4. Odpoveď na otázku doručenu dňa 22.12.2021

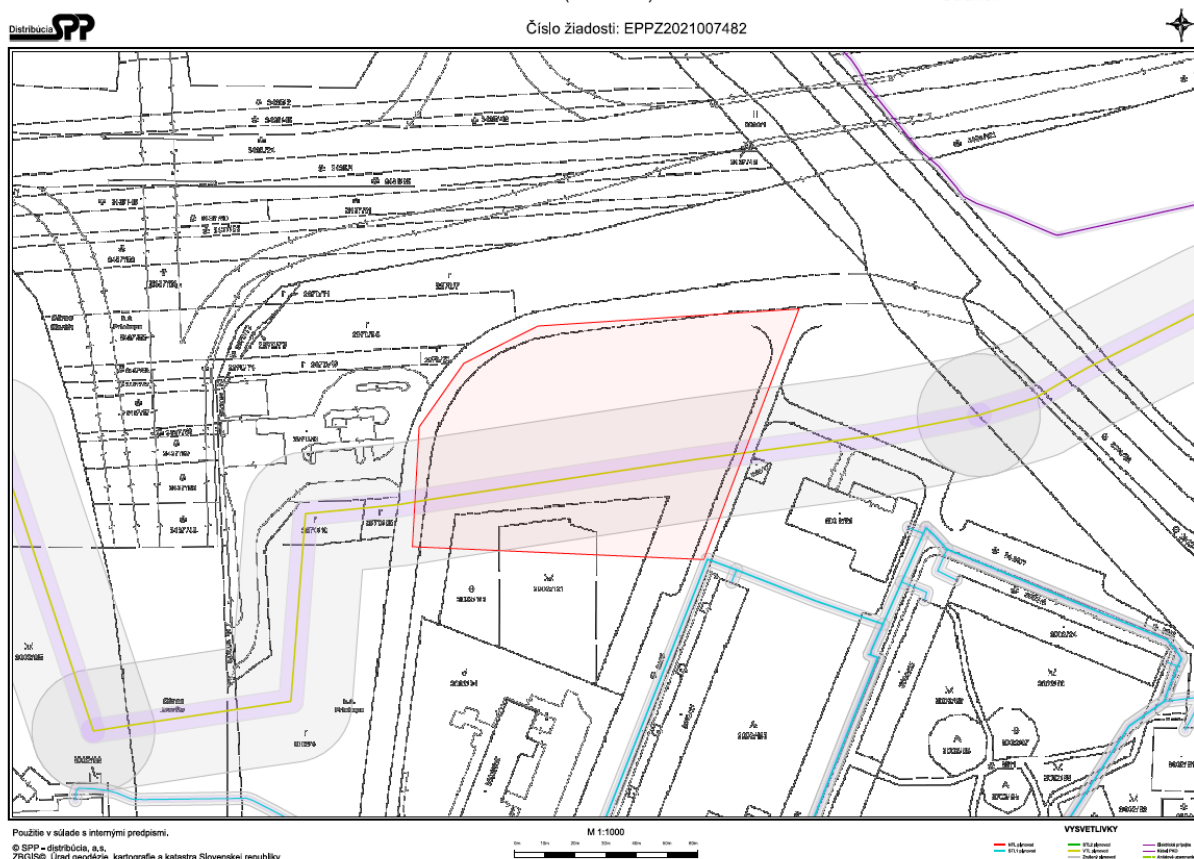
Dobrý deň, preposielam Vám trasu plynu...viď príloha. Potvrďte prosím, či trasa je naozaj v znázornenej polohe a v akej vzdialenosti sa môže stavať. Náš plynár odhaduje 6m. Ďakujem.

V podkladoch pre súťaž sú trasy uvedené a dôležité je preštudovať aj stanoviská správcov sietí. Do ochranného pásma zasiahnuť nemôžete. Do bezpečnostného môžete, ale výstavba a projekt musí tento fakt zohľadňovať

Plynárenské zariadenie	Tlakový stupeň	Dimenzia [mm]	Počet [ks]	Veľkosť OP [m]	Veľkosť BP [m]	Narušené OP	Narušené BP
Hlavný plynovod	VTL	200	1	4 m	20 m	Áno	Áno
Hlavný plynovod	STL1	150	1	1 m	2 m	Áno	Áno
